INTERVENTI MESSA IN SICUREZZA ART. 1 COMMI DA 51 A 58 LEGGE DI BILANCIO 2020 N. 160 DEL 27/12/2019 INTERVENTI DI MITIGAZIONE DEL RISCHIO IDRAULICO E IDROGEOLOGICO DEL TORRENTE PETRONIO

Integrazioni Regione Liguria
Prot. n. 0016318/2022 del 09/04/2022

Codice Progetto:
P052-21

La presente relazione contiene le risposte alle integrazioni e chiarimenti richiesti da Regione Liguria con lettera prot. n. 0016318/2022 del 9/04/2022 relativi alla Verifica di assoggettabilità alla VIA del progetto "*Interventi di mitigazione del rischio idraulico e idrogeologico del Torrente Petronio nel tratto compreso tra il ponte ferroviario e lo sbocco a mare*".

Verifiche idrauliche per le configurazioni di stato attuale e di progetto per il modello originale e per il modello esteso sino allo sfocio a mare denominato “+ mare”

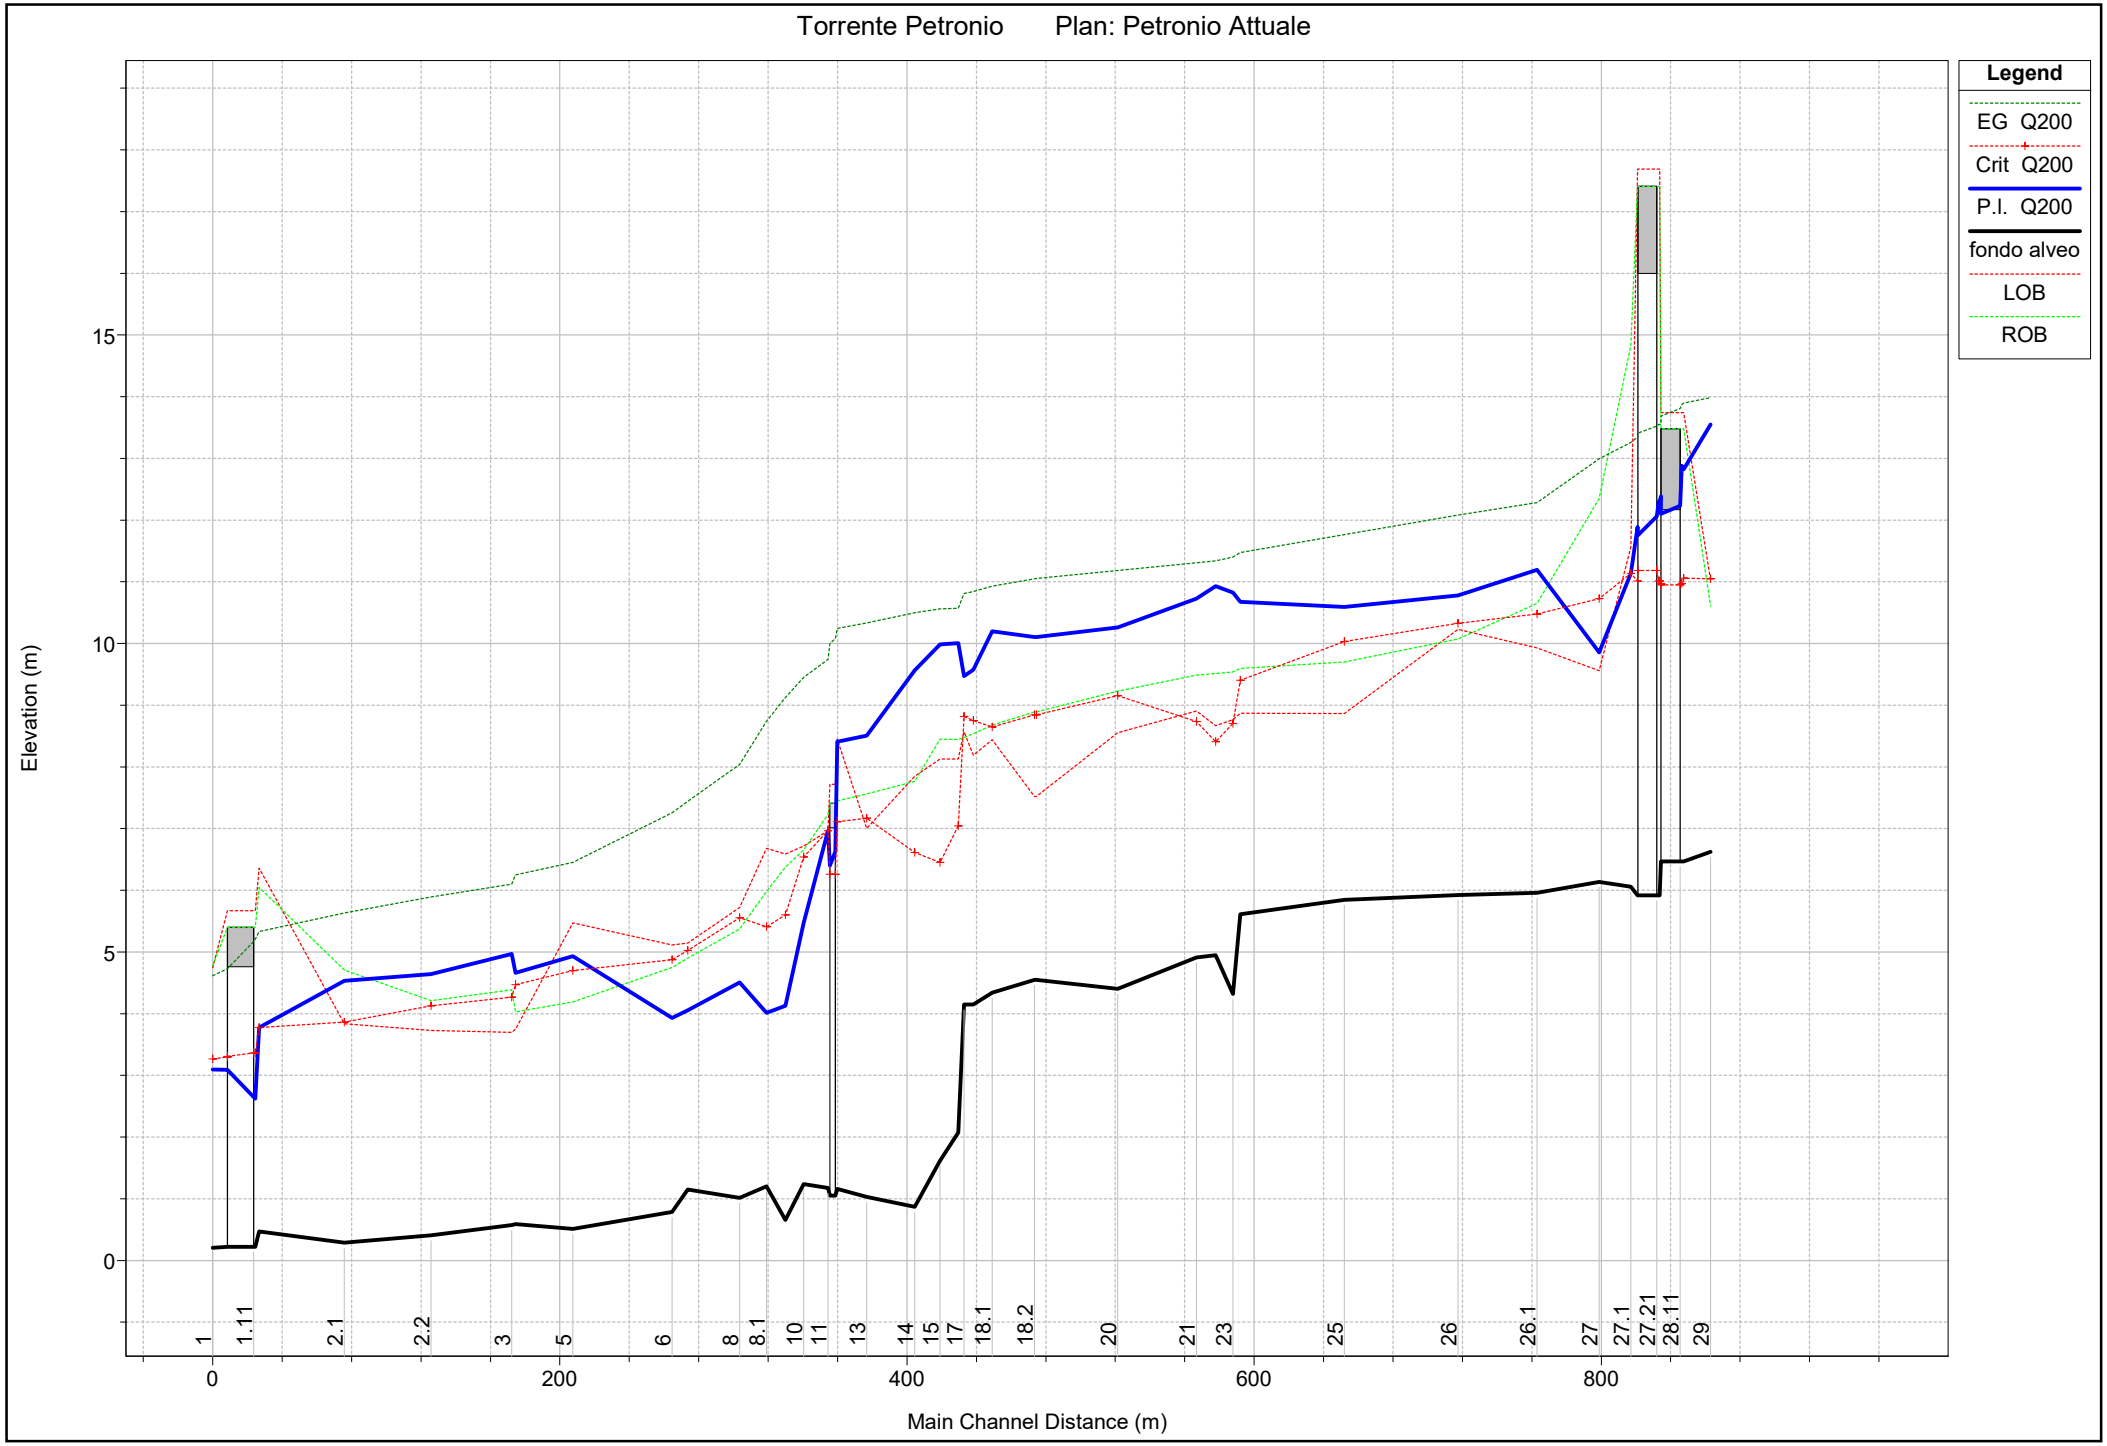
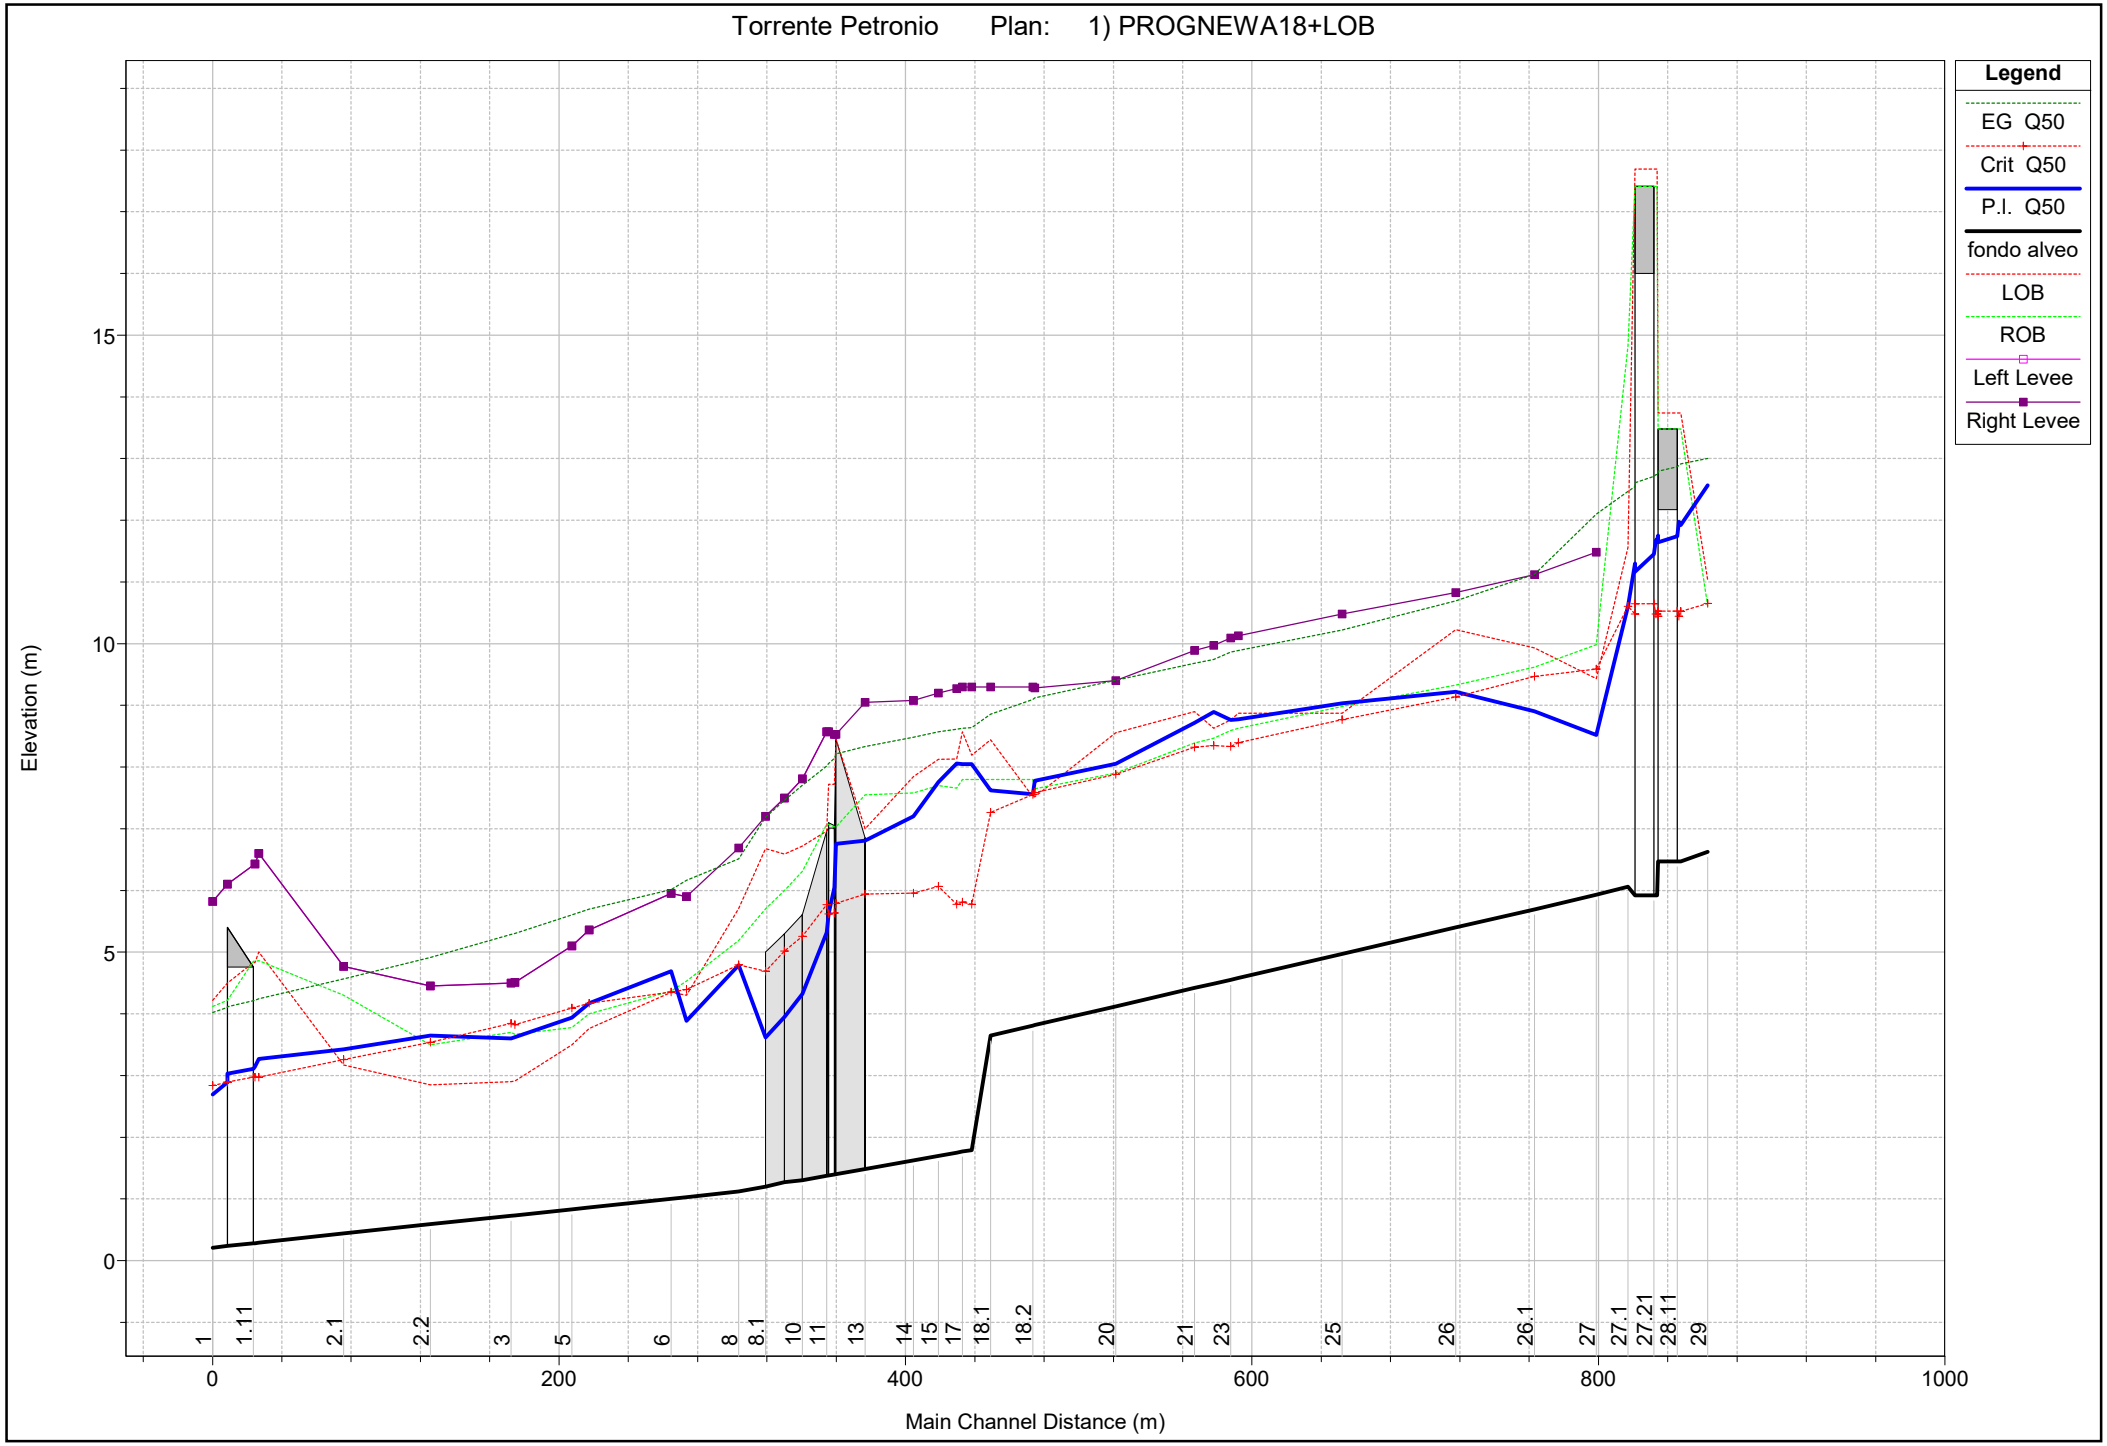
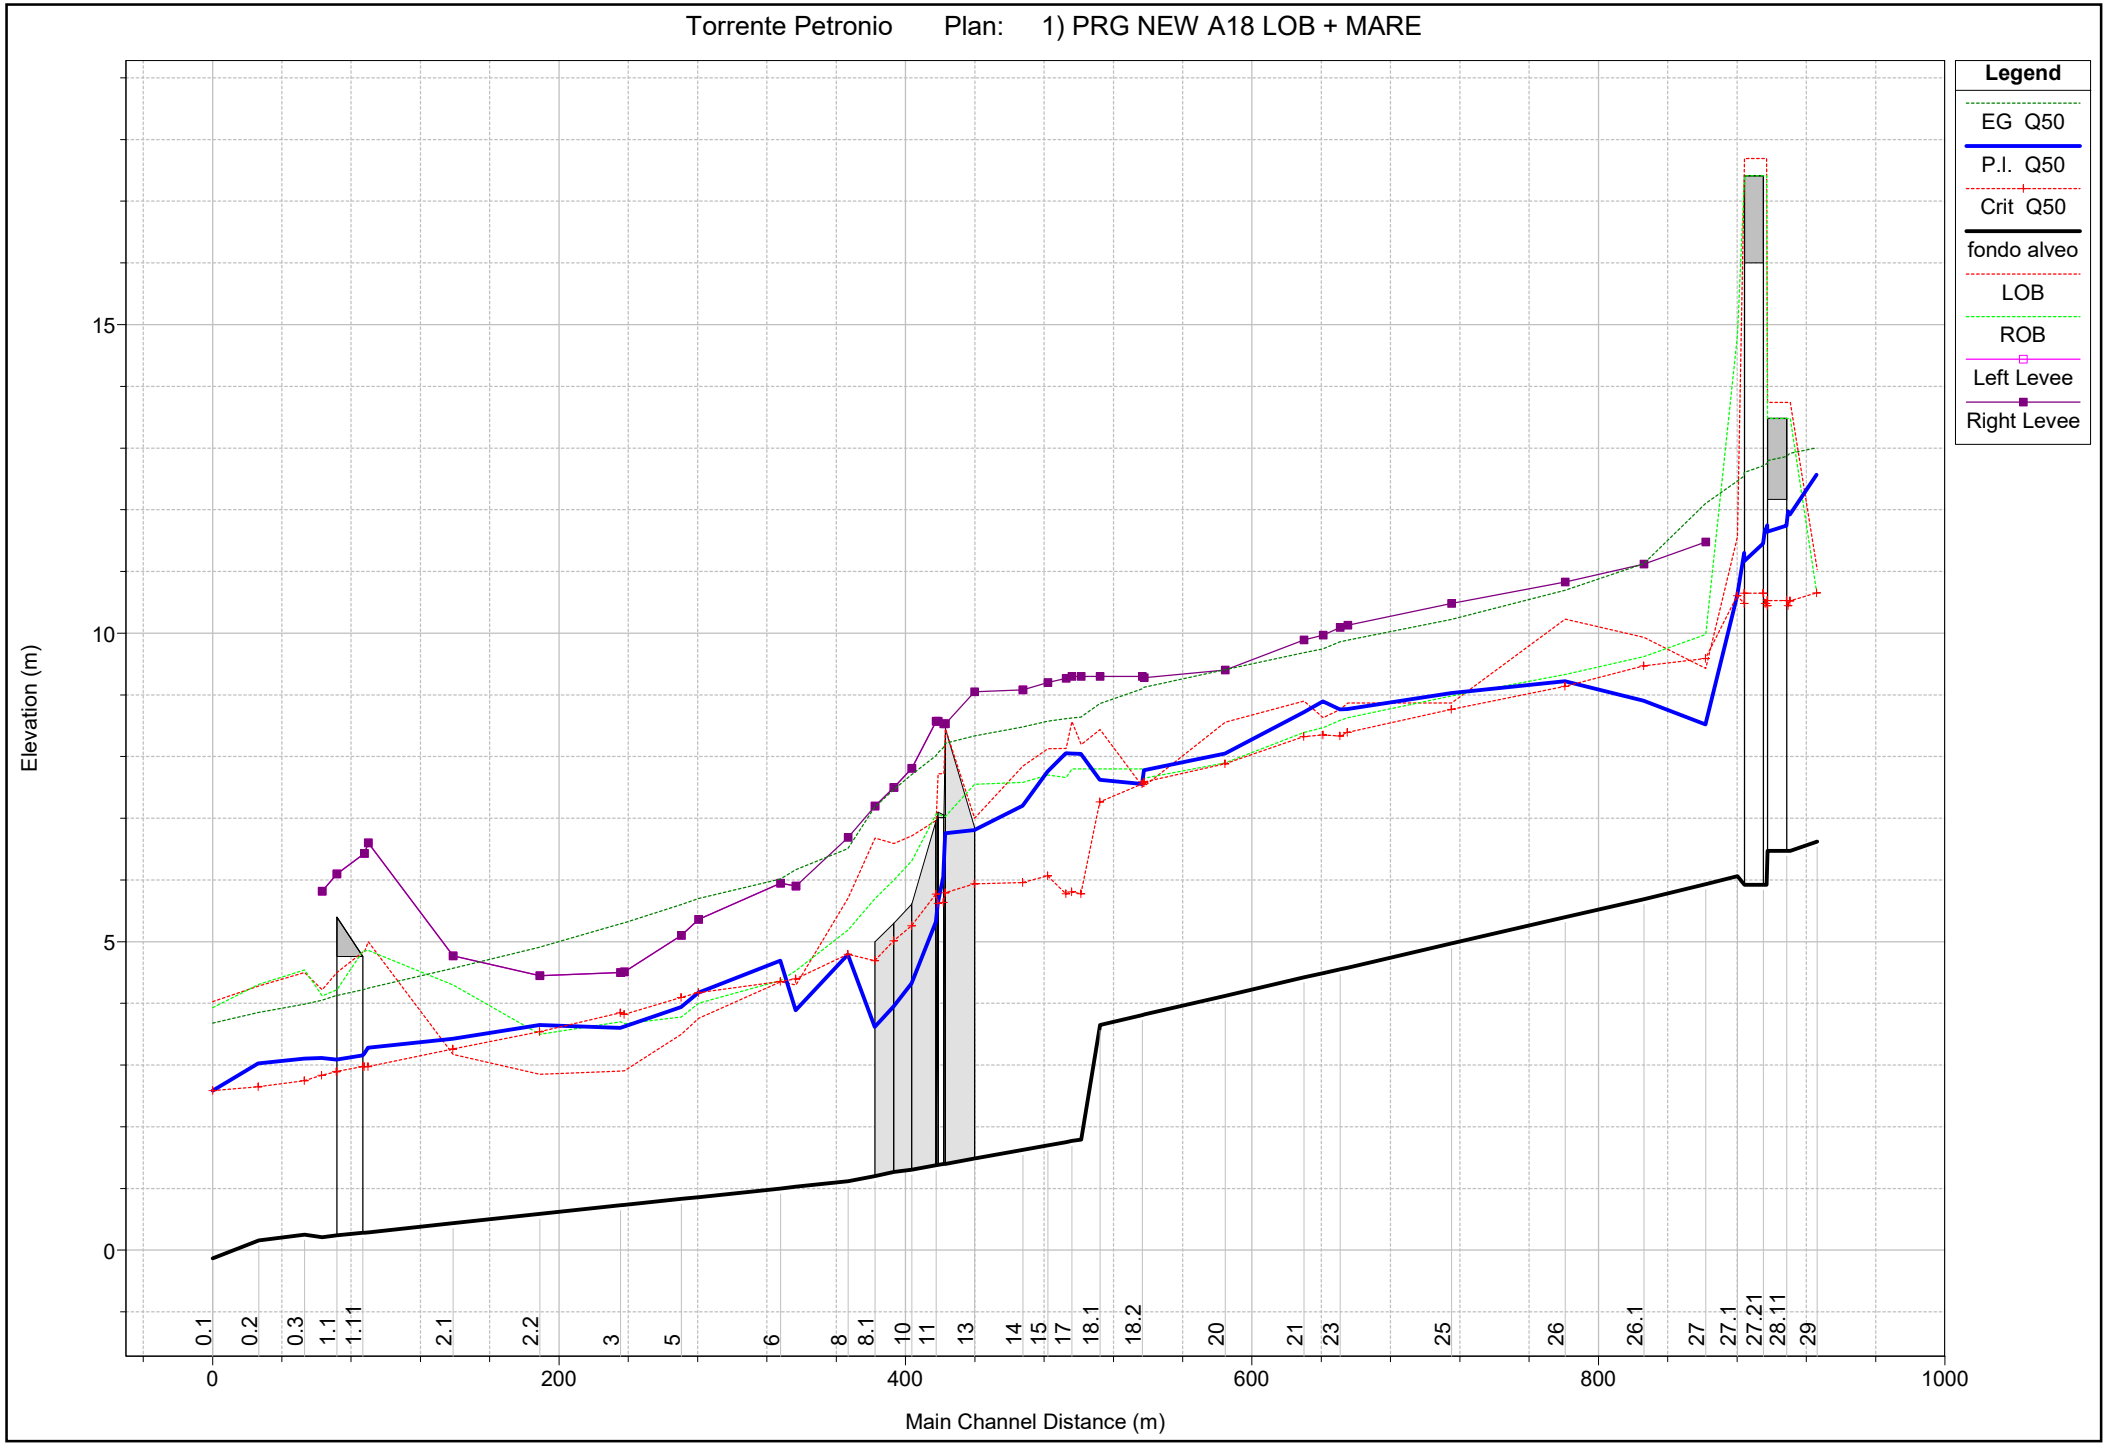
"*Poiché non risulta motivata la scelta delle condizioni al contorno assunte nel modello idraulico, che potrebbe condizionare gli esiti della modellazione, si ritiene necessario estendere la verifica idraulica al tratto di monte, sino al ponte carrabile della via Aurelia, al fine di verificare che il rigurgito dell'opera, con la conseguente esondazione individuata anche nel Piano di Bacino, non abbia effetto nel tratto oggetto di studio ed al tratto posto a valle del ponte "Lavoratori del Cantiere Navale", ove il corso d'acqua risulta confinato tra scogliere di recente realizzazione, sino allo sfocio a mare*"

In risposta alla richiesta della Regione, si è estesa la verifica anche per 70 m a valle del ponte "Lavoratori del Cantiere Navale", quindi sino a mare.

I profili di rigurgito sono stati integrati per entrambe le condizioni di corrente lenta da valle verso monte e di corrente veloce da monte verso valle imponendo come condizioni al contorno la profondità critica nella sezione di estremità di monte e la quota di 1 m s.l.m. nella sezione di valle.

I risultati mostrano che l'intervento in oggetto non modifica il profilo a monte della Via Aurelia che resta il medesimo sia nella configurazione di stato attuale che di progetto.

Per quanto riguarda il tratto di valle, i risultati mostrano che l'estensione delle verifiche sino allo sfocio a mare non altera il profilo di monte.

In allegato A si riportano i profili risultanti dalle verifiche idrauliche per le configurazioni di stato attuale e di progetto per il modello originale e per il modello esteso sino allo sfocio a mare denominato "+ mare".
